新竹縣政府工程查核代表照片表

工程名稱：新竹縣寶山鄉新竹科學園特定區聯絡道路(科環路)拓寬工程

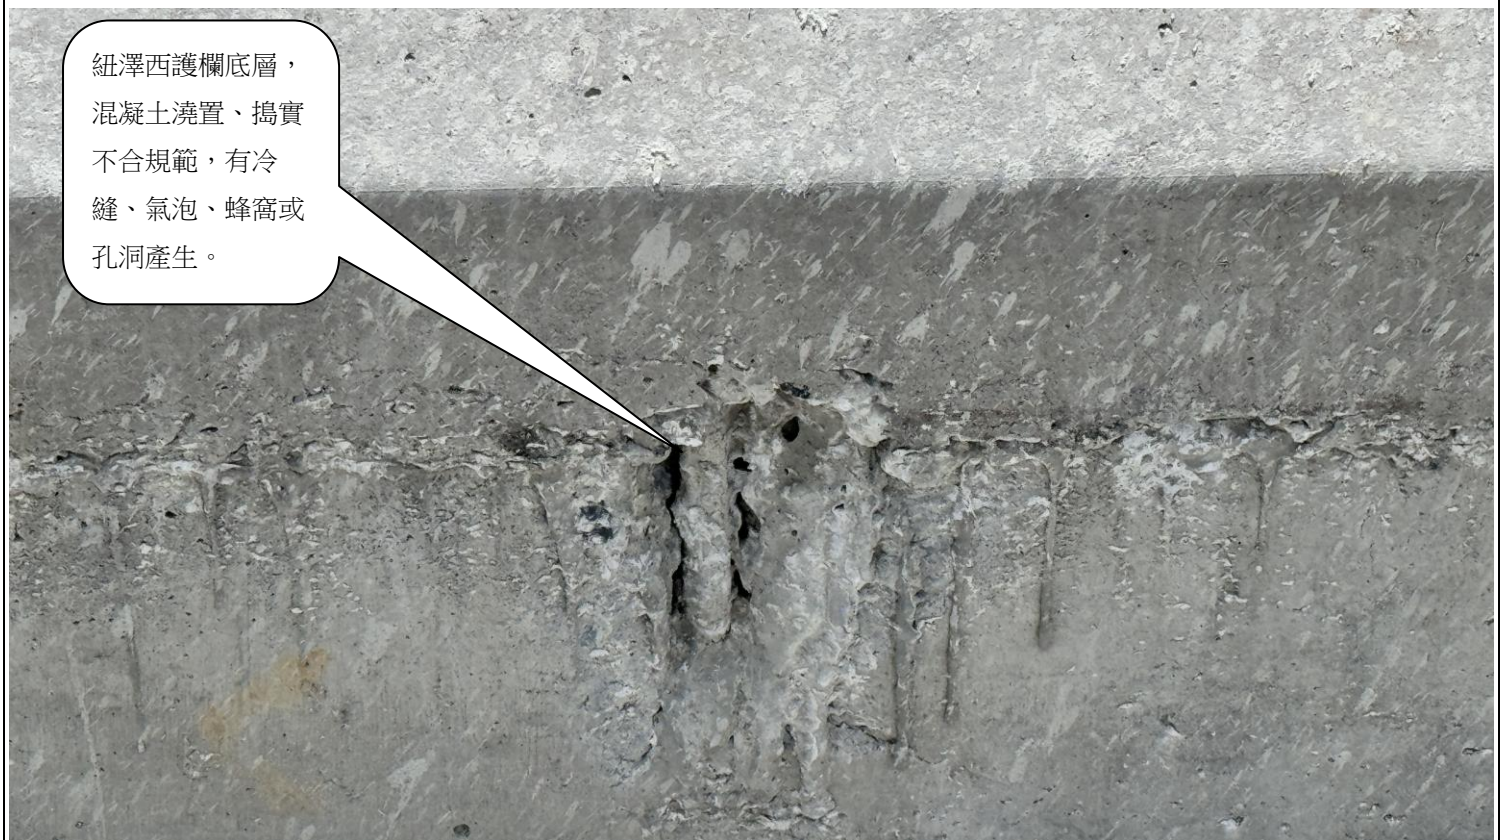
紐澤西護欄底層，混凝土澆置、搗實不合規範，有冷縫、氣泡、蜂窩或孔洞產生。

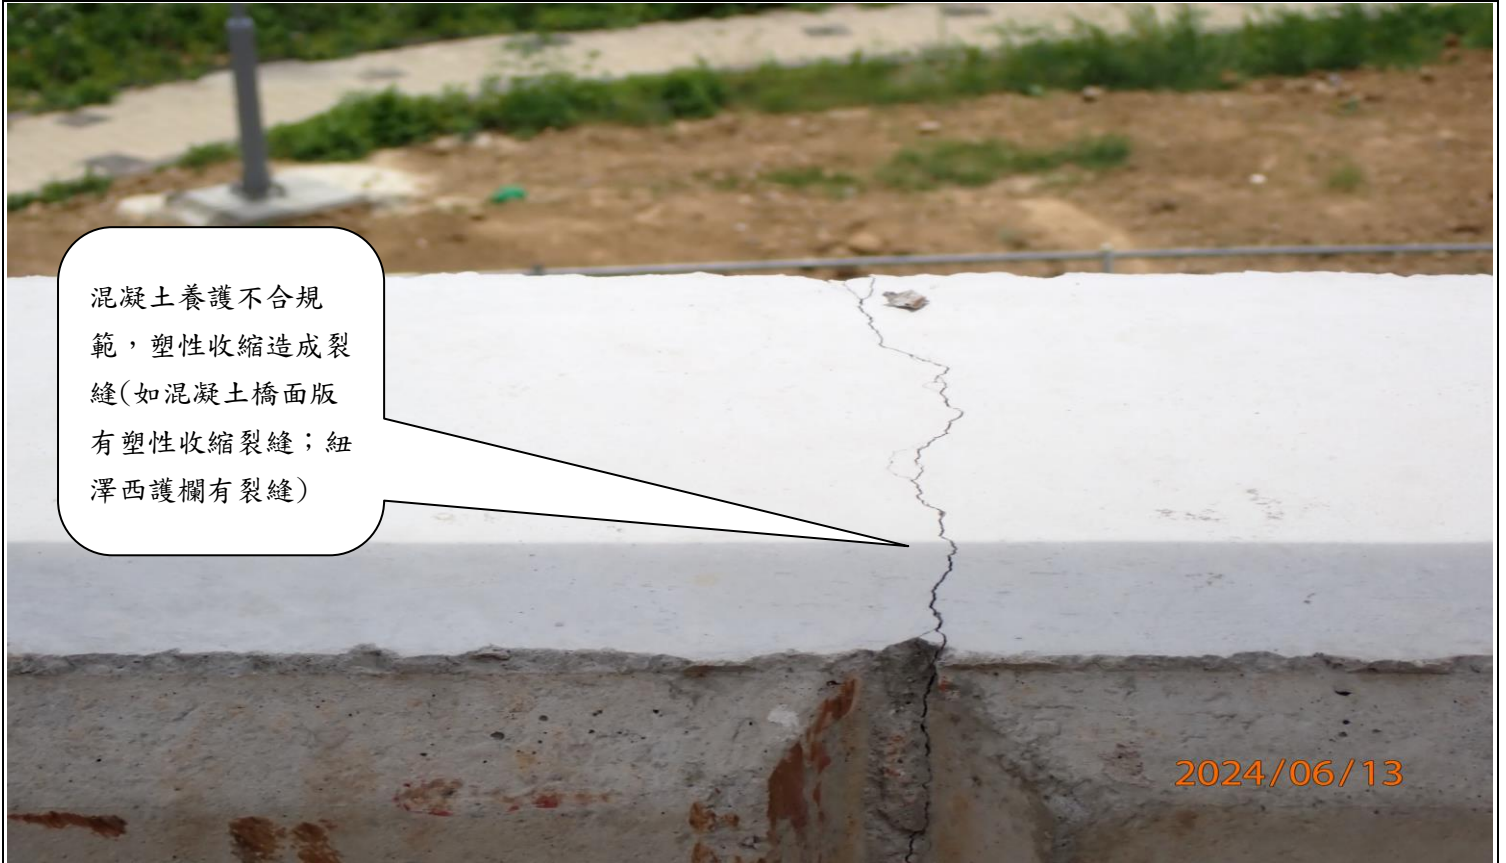
混凝土養護不合規範，塑性收縮造成裂縫(如混凝土橋面版有塑性收縮裂縫；紐澤西護欄有裂縫)

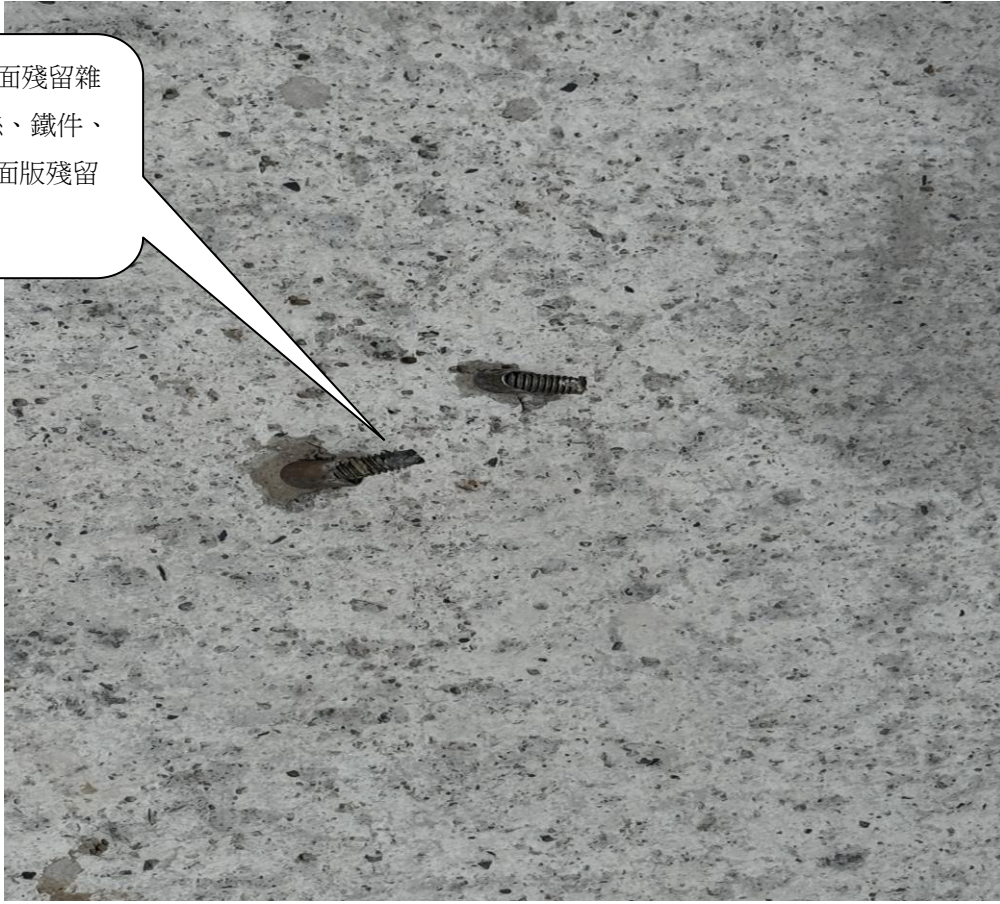
混凝土養護不合規範，塑性收縮造成裂縫(如混凝土橋面版有塑性收縮裂縫；紐澤西護欄有裂縫)
